Tilsynsrapport

Sagsnr.:	EMN-2022-04085
Tilsynsdato:	21.09.2022
Tilsynsførende	Sofie Patricia Poulsen og Anni Lassen
Vandværk	Volstrup Vandværk Høngevej 37B 8641 Sorring
Fremviser	Erik Bertelsen
Jupiter id	78075
Vandforsyningens CVR/P-nr.	34518416
Sidste tilsyn	24.09.2015

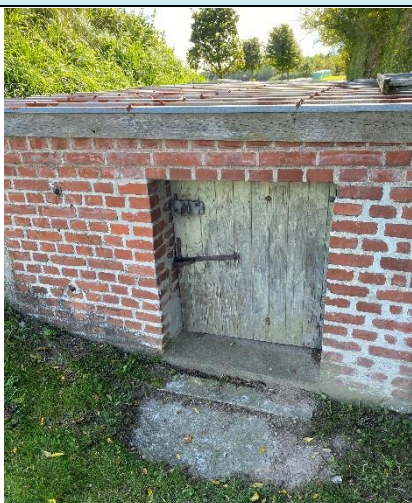
Bunden er ikke fuldstændig tæt, da der ses en del myrer omkring borerøret, det anbefales at disse forsøges fjernes evt. ved at hælde kogende vand ned over tuen.
